# LE PROJET DE MODIFICATION DE LA LIMITE DU PARC NATIONAL DU MONT ORFORD

Bureau des audiences publiques en environnement

Association pour la protection du lac Brompton

Projet de modification de la limite  
du parc national du Mont-Orford

Figure 7: Extrait de la carte du projet d'aménagement

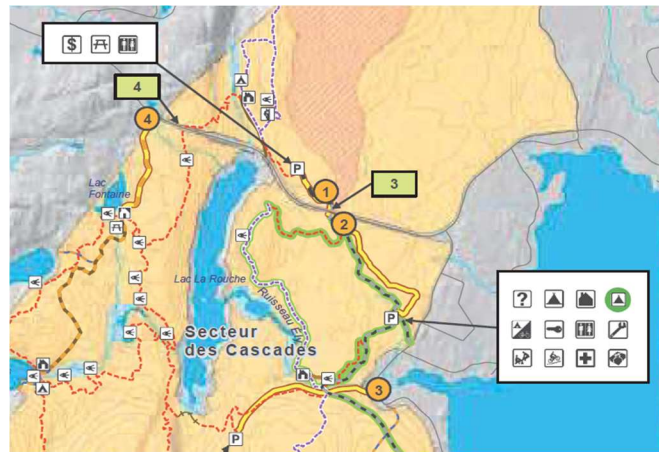
Nous proposons un changement de configuration des axes de circulation qui permettrait aux usagers du parc de demeurer en sécurité à l'intérieur du parc. Les entrées et sorties du parc impliquent la circulation sur la voie publique et des risques significatifs d'accidents.

Cette configuration permettra également d'éviter que les visiteurs empiètent dans l'aire protégée du ruisseau Ély.

À cet effet, l'APLB demande au BAPE et au MELCCFP de revoir les axes de circulation et les aménagements situés en bordure de l'aire protégée du ruisseau Ély et du chemin J-A Bombardier.

Figure 8: Projet de bretelle à abandonner

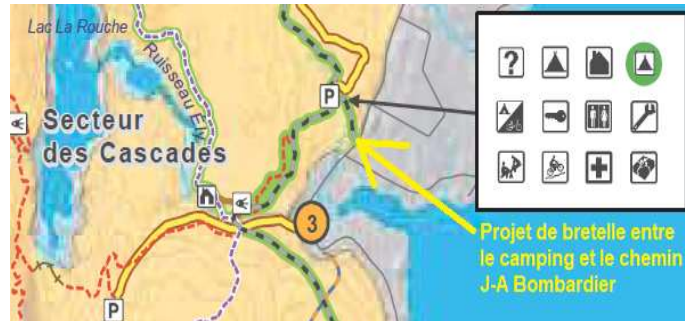
L'APLB propose une modification au projet par l'abandon de la bretelle piétonne et cyclable entre le futur camping et le chemin J-A Bombardier pour les raisons suivantes :

- La bretelle prévue donnerait accès au chemin J-A Bombardier et serait située à moins de 100 mètres de l'aire protégée du ruisseau Ély. Il en résulte un risque de débordement de la clientèle de la SÉPAQ dans l'aire de conservation protégée et il s'en suivrait des impacts écologiques néfastes (Figure 8).

- La bretelle serait située à 475 mètres du pont du ruisseau Ély, directement dans l'aire de conservation. Bien qu'il s'agisse d'une aire de conservation interdite d'accès, nous devons anticiper que le ruisseau va constituer un attrait évident pour les usagers du parc. Les visiteurs seront tentés de s'en approcher, de s'y baigner et même d'y naviguer. Les écosystèmes en place en seraient directement affectés.
- Le piétinement des berges entraînerait des zones de sol à nu, de l'érosion et de la sédimentation dans le lac, contribuant ainsi à l'eutrophisation prématurée du lac Brompton.
- Au niveau de la sécurité routière, les piétons et cyclistes qui emprunteraient la bretelle pour sortir du futur camping se retrouveraient directement sur le chemin J-A Bombardier. Il en résulterait un risque significatif d'accident.

Dans ce contexte, l'APLB demande au MELCCFP d'abandonner le projet de bretelle au profit d'une modification de l'entrée no 3.

Figure 9: Modification de l'entrée no 3 et abandon de la bretelle

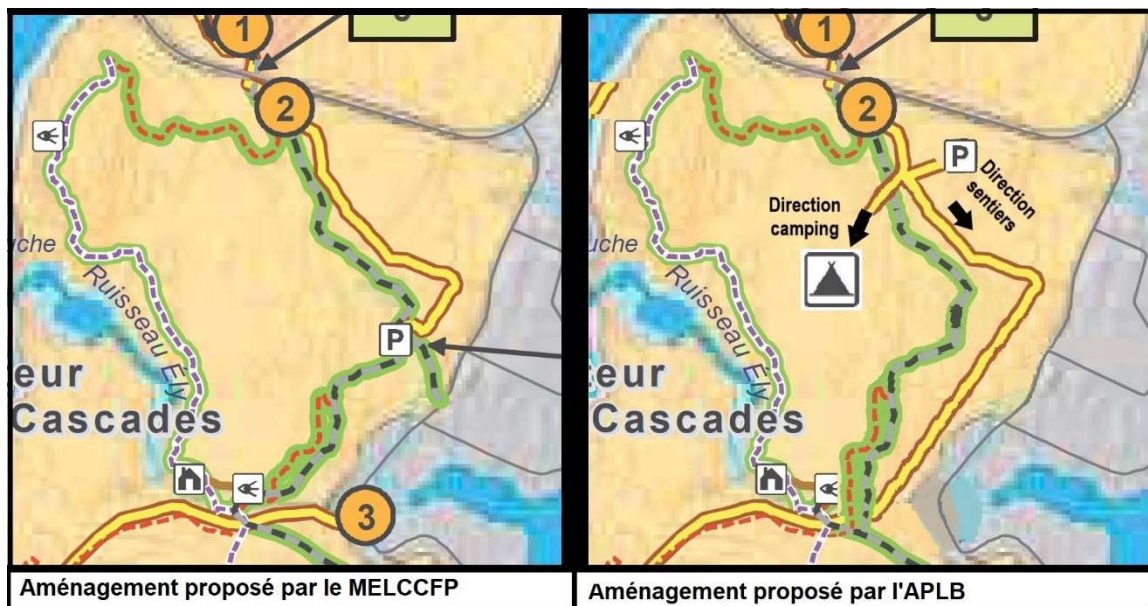
Si le stationnement de 100 places situé au bout de l'entrée no 3 est maintenu, l'APLB propose une configuration différente des accès.

L'entrée no 3 par le chemin J-A Bombardier serait ainsi déplacée afin d'accéder au secteur via l'entrée principale, par la route 222. Dès l'entrée principale du camping, une intersection inviterait les visiteurs à se diriger soit vers le camping, soit vers les stationnements destinés aux visiteurs journaliers.

Tel que démontré dans la figure 9, l'entrée no 3 qui donne sur le chemin J-A Bombardier serait abandonnée. Cette modification implique l'aménagement d'un chemin d'environ 350 mètres qui relierait la zone du camping au chemin de l'entrée no 3. Un bref relevé sur le terrain démontre qu'il est possible de profiter d'un axe idéal et peu accidenté et favorable à sa réalisation.

Cette option requiert la construction d'un pont au-dessus du ruisseau Ély. Une étude devrait être menée afin de définir l'axe favorable pour ce pont qui accueillerait les véhicules, les vélos et les piétons. Il serait également essentiel de prévoir des mesures de contrôle des sédiments lors des travaux de construction.

L'APLB demande de remplacer le projet d'entrée no 3 via le chemin J-A Bombardier par une entrée via la route 222. Cet axe de circulation serait adjacent mais isolé du camping.

Dans ce contexte, l'APLB demande au MELCCFP d'abandonner également le projet de bretelle pour piétons et cyclistes qui donnerait accès au chemin J-A Bombardier, au profit de la modification de l'entrée no 3.
